①改善箇所説明図

基準不適合発生箇所

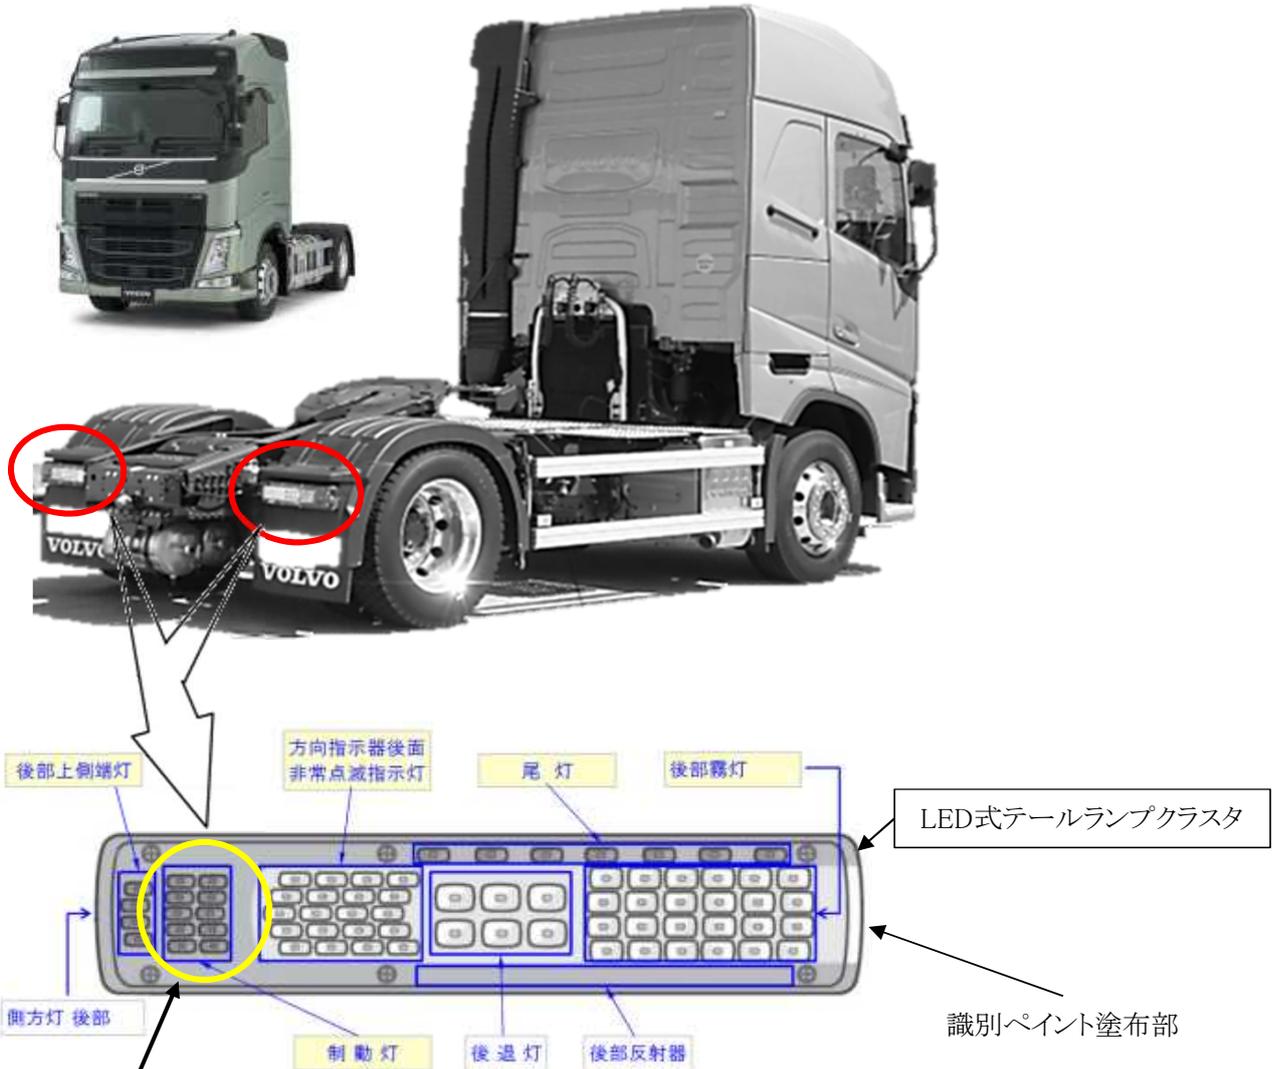
大型トラックの制動灯において、テールランプクラスタ内のLEDとプリント基板の選定が不適切なため、制動灯と方向指示器または非常点滅表示灯が同時に点灯した後に、制動灯だけ消灯させると急激な電圧変化が起こることがある。そのため、制動灯が一時的に点滅するおそれがある。

全車両、左右のLED式テールランプクラスタを対策品に交換する。

識別： テールランプ本体内側（フレームサイド）に白色または黄色のペイントを塗布する。
